Oggetto: **COMUNE DI SAVONA**

S1069 - procedura di verifica di assoggettabilità a V.I.A. in merito al progetto denominato "impianto eolico Trynyty 01 della potenza di 2,5 MW" in località "Naso Gatto".

Proponente: Trynyty Wind Srl

Chiarimenti in merito alle Osservazioni presentate da: WWF, Comitato CulturAmbiente di Cairo Montenotte, Osservatorio per il paesaggio delle Valli Alta Bormida e Uzzone. La Prima Langa, Coordinamento per la tutela del Monte Cerchio, Valle Bormida Pulita, Comitato Bric Surite, LIPU

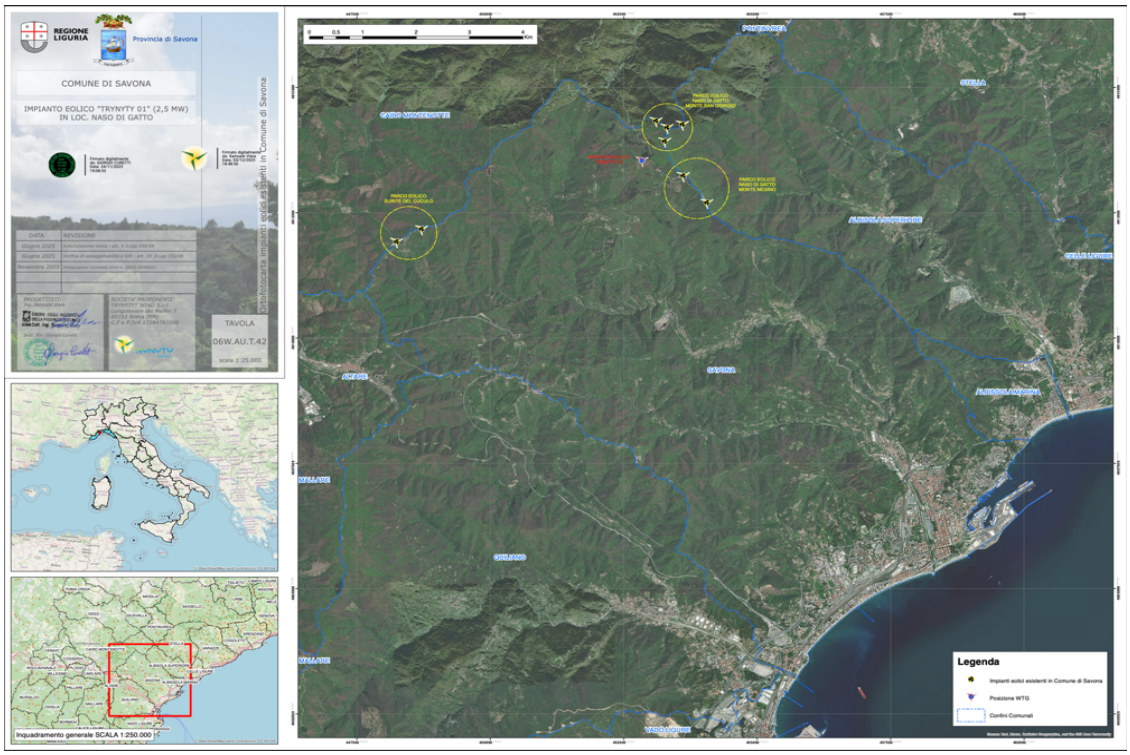
“L’estratto ortofotografico indicato nel progetto mostra la presenza di solo 3 impianti eolici (Surite del Cuculo, Naso di Gatto e Monte Negino) senza tener contro di quelli già approvati autorizzati o presentati.)”

L’osservazione non è corretta e risulta fuorviante per i seguenti motivi.

Dal semplice esame della documentazione progettuale, è agevole evincere l’esistenza della tavola di progetto “**06W.AU.T.14-Impianti eolici in esercizio o autorizzati ed in fase di realizzazione**”, in cui ben sono rappresentati gli attuali parchi eolici in esercizio, come evidente nell’estratto di seguito riportato.

Evidentemente le Associazioni hanno fatto riferimento – in maniera forse sbrigativa se non intenzionale - alla Tavola "**06W.AU.T.42-Ortofotocarta impianti eolici esistenti in Comune di Savona**", presentata dalla scrivente in fase di completezza documentale al solo fine di fornire il riscontro alla nota del Comune di Savona che chiedeva una rappresentazione dei soli impianti presenti sul proprio territorio comunale. Per chiarezza, se ne fornisce di seguito un estratto:

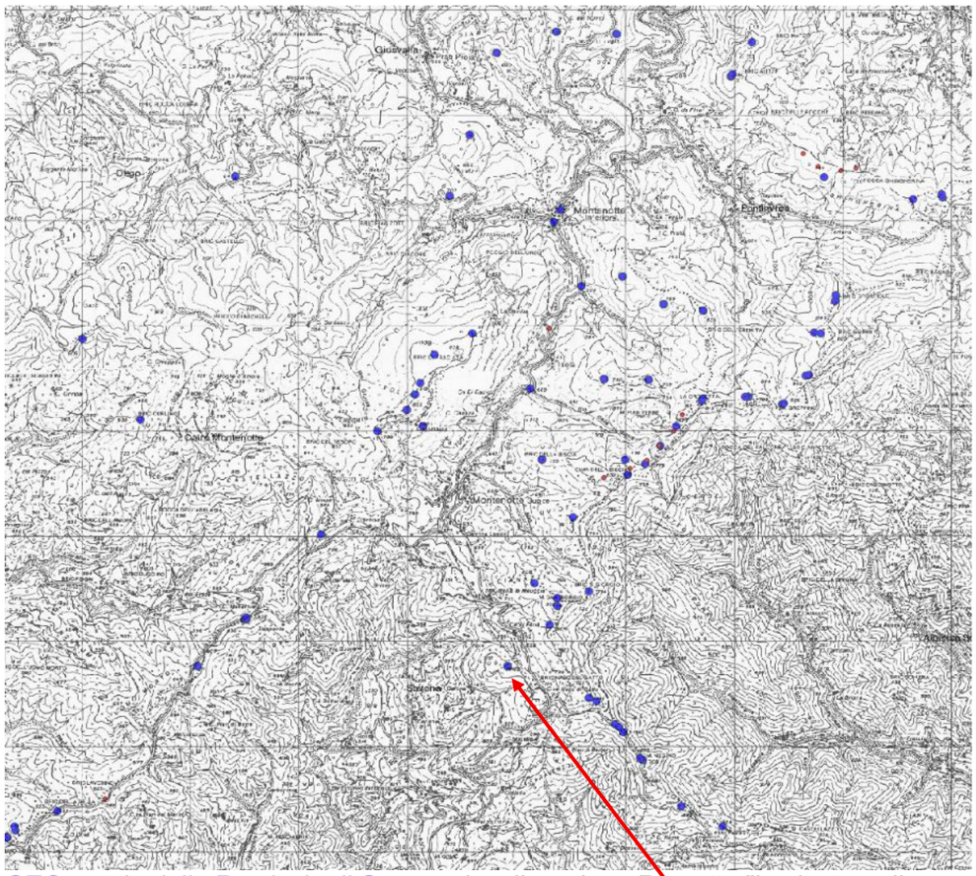
Per dare enfasi alla contestazione relativa all'effetto selva, le Associazioni pubblicano una foto a pagina 5 che suscita qualche dubbio.

La foto **NON risulta ripresa dal Monte Negino**, come invece affermato nelle osservazioni. A dimostrazione dell'errore, basta confrontarla con quella riportata alla pagina 7, effettivamente scattata da Monte Negino. Quest'ultima foto rappresenta un paesaggio sì caratterizzato dalla presenza inequivocabile di turbine eoliche

interessanti lo stesso crinale, ma che sicuramente non rappresentano la “selva” raffigurata nella foto di pag. 5. Viene pertanto lecito domandarsi quale sia il punto di scatto reale della foto di pag. 5 e quali parchi eolici dell’entroterra ligure siano in essa raffigurati. Di nuovo, rimane il dubbio di un tentativo sbrigativo di enfatizzare aspetti negativi del progetto sotto attacco, mediante immagini ad effetto sperando che nella massa di osservazioni nessuno colga l’inesattezza della stessa.
